H-23002

原子燃料工業株式会社

新規制基準に係る保安規定の変更について

図1 保安管理組織の変更前後の比較

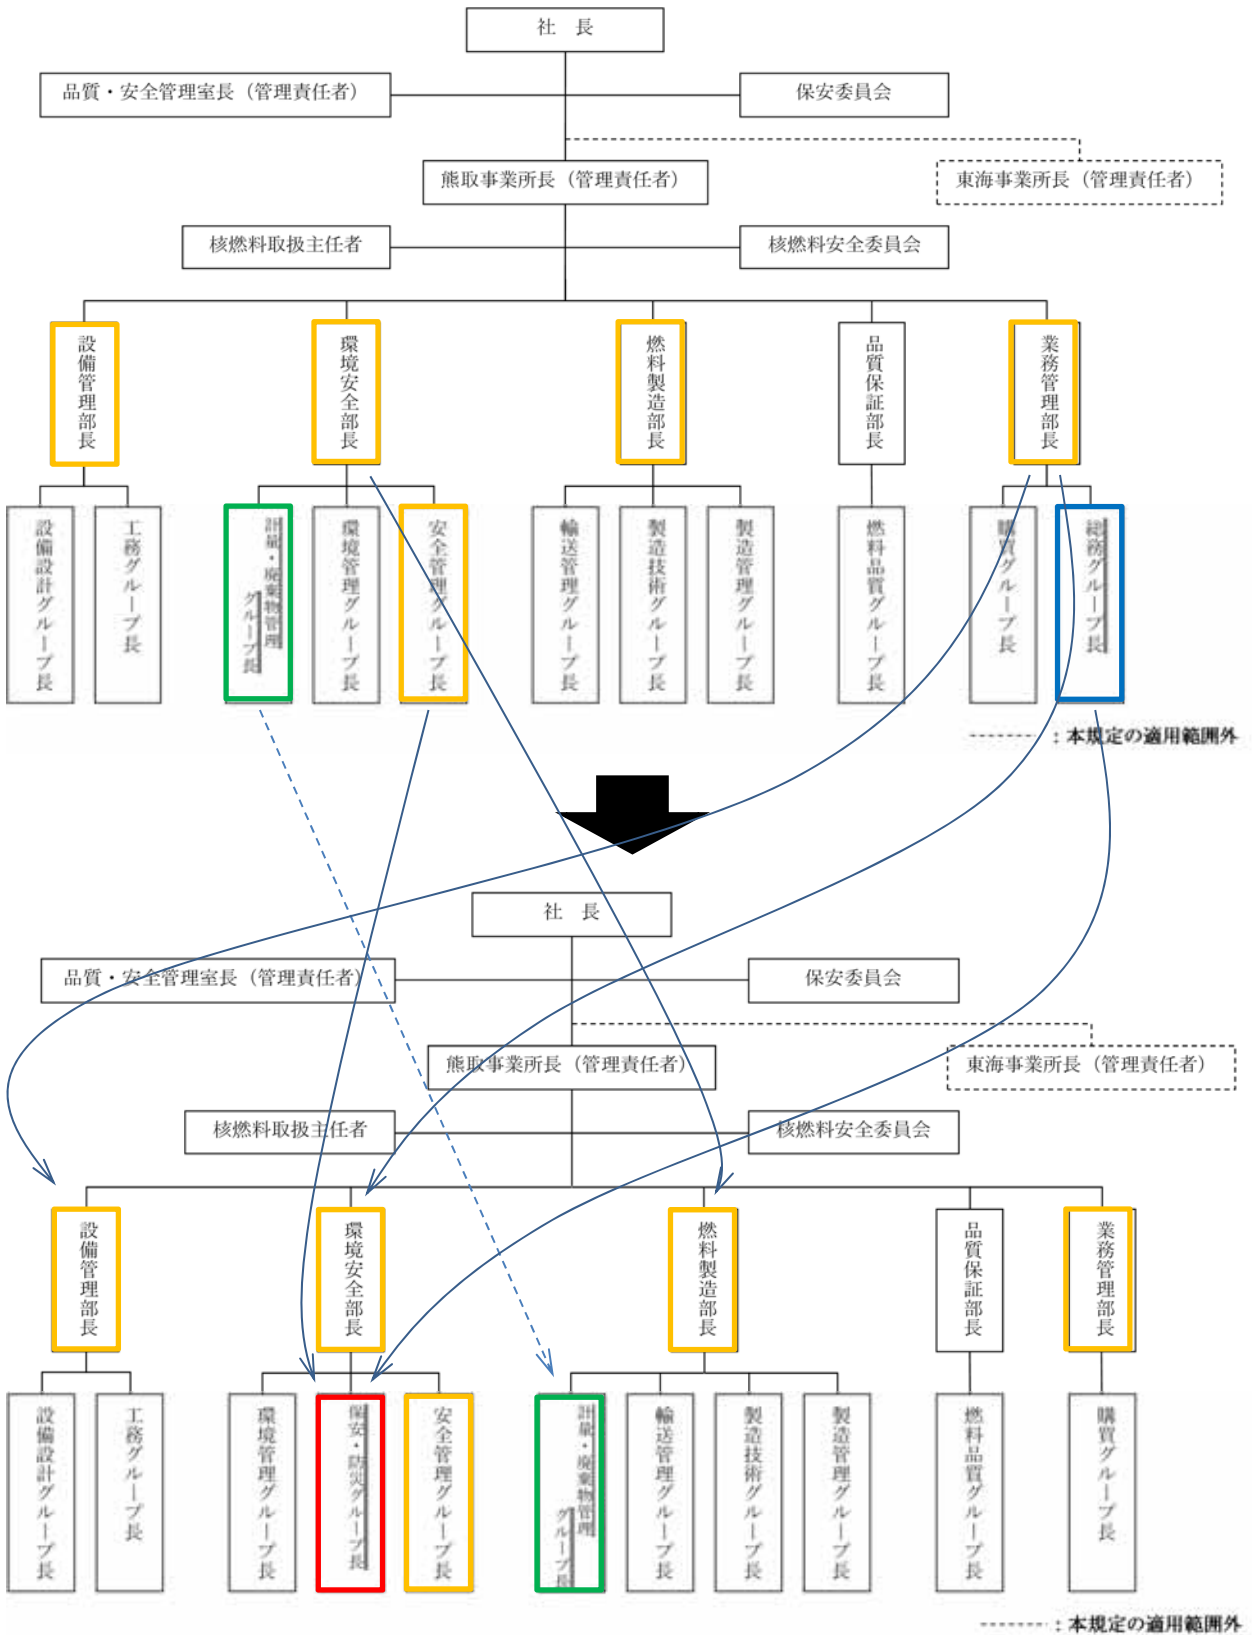
重大事故等に的確かつ柔軟に対処できるよう、あらかじめ手順書を整備し、訓練を行うとともに人員を確保する等の必要な体制の適切な整備の一環として、保安全管理組織として一層の機能向上を図るため、業務管理部長の職務のうち、教育・訓練の実施管理、保全区域の管理、周辺監視区域への出入管理、加工施設への人の不法な侵入等を防止するための設備の管理に関する業務について、環境安全部長に移管する。また、事業所防災組織の救護消火班が実施する消火活動等、警備誘導係が実施する誘導、監視警戒等の手順を標準に規定することについて、業務管理部長の職務から環境安全部長の職務に変更する。その他、設計想定事象等に係る加工施設の保全に関する措置に関する業務について、業務管理部長の職務としているものを環境安全部長又は設備管理部長に変更する。

上記、一部の業務管理部長の職務を環境安全部長に移管することに伴い、業務管理部長指揮監督下の総務グループ長を保安全管理組織から削除し、新たに、環境安全部長指揮監督下の保安・防災グループ長を保安全管理組織に追加する。また、保安・防災グループ長の追加に伴い、核燃料取扱主任者の補佐としての業務について、安全管理グループ長の職務から保安・防災グループ長の職務に変更する。

核燃料物質等の監視に関する管理の独立性確保の観点から、核燃料物質等の取扱い又は貯蔵、保管廃棄に関する管理を環境安全部長の職務から分離することで、保安全管理組織として一層の機能向上を図るため、環境安全部長の職務のうち、受入仕様の適合確認、放射性廃棄物の保管管理、放射性廃棄物の処理作業に関する業務について、燃料製造部長に移管する。

上記、一部の環境安全部長の職務を燃料製造部長に移管することに伴い、計量・廃棄物管理グループ長を環境安全部指揮監督下から燃料製造部長指揮監督下に変更する。

保安全管理組織の職務の変更内容を表2にまとめる。また、保安全管理組織の変更前後の比較を図1に示す。
